INFORMAÇÃO N.º: 079/2021/SPT/671**PROC. Nº: 2020/150.10.400/65****ASSUNTO: ALTERAÇÃO DO PLANO DE PORMENOR DA TAPADA – DISCUSSÃO PÚBLICA**

Tabela/matriz de Concertação com a CCDRLVT.

Designação do Plano: **Alteração do Plano de Pormenor da Tapada - PCGT 472**

Apreciação sobre a Reserva Ecológica Nacional (REN)

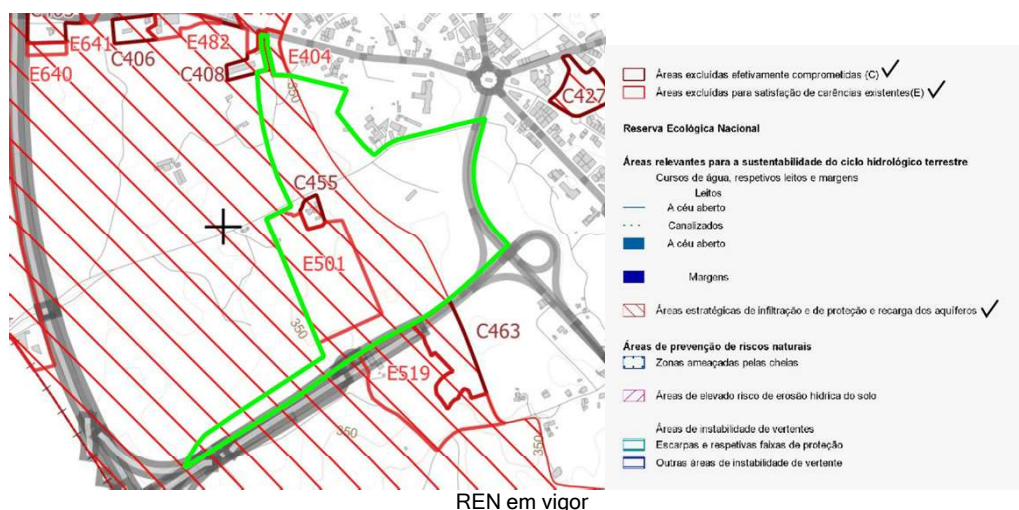
Concluiu-se que a proposta de alteração do PP se encontrava em consonância com a delimitação da REN atualmente em vigor, nada havendo a obstar, carecendo contudo de serem sanadas as seguintes questões:

- 1) - A UE2 (EUC2 e EUC3) corresponde predominantemente à exclusão nº E581, destinando-se de acordo com o PP a Quartel de Bombeiros e Equipamento destinado a logística para a proteção civil, segurança e socorro, sendo classificado como Equipamento de utilização coletiva proposto. Assim a proposta encontra-se em consonância com o fim que fundamentou a exclusão. Resta apenas salientar nem toda a área foi excluída (extremo nordeste da UE), o que deverá ser assegurado no modelo de ocupação a desenvolver. (pg 17 do parecer, não consta da tabela da CM)

Não tendo sido disponibilizada a shapefile da planta de ordenamento surgem dificuldades na verificação da articulação integral entre a proposta e as exclusões. Afigura-se não haver coincidência integral entre as exclusões e a proposta de ordenamento, nomeadamente afetação a uso habitacional da exclusão destinada a equipamentos.

- 2) - a *Planta de Condicionantes do PP não foi alterada, mantendo a delimitação aprovada pela RCM nº 136/2004 de 23 de agosto. Esta delimitação já não se encontra eficaz pelo que deverá o PP ser ajustado à nova delimitação, a qual deve ser vertida para a Planta de Condicionantes, assumindo-se como uma atualização da condicionante legal.* (2º ponto pg2, 2º e 3º ponto spg 5 da tabela da CM)

No entanto a Planta de Condicionantes deve representar a REN nos exatos termos da carta publicada, pelo que deve identificar as exclusões e na Legenda diferenciar as tipologias e as áreas excluídas (C e E).

Resposta da CM: *Corrigido. Na Planta de Condicionantes foi representada a delimitação da REN em vigor para o Município (Cf. página 15 do relatório)*

Face ao acima exposto conclui-se que a proposta poderá ter sequência desde que sanadas as questões acima referidas no que respeita à Carta de Condicionantes e sua articulação com a carta publicada.
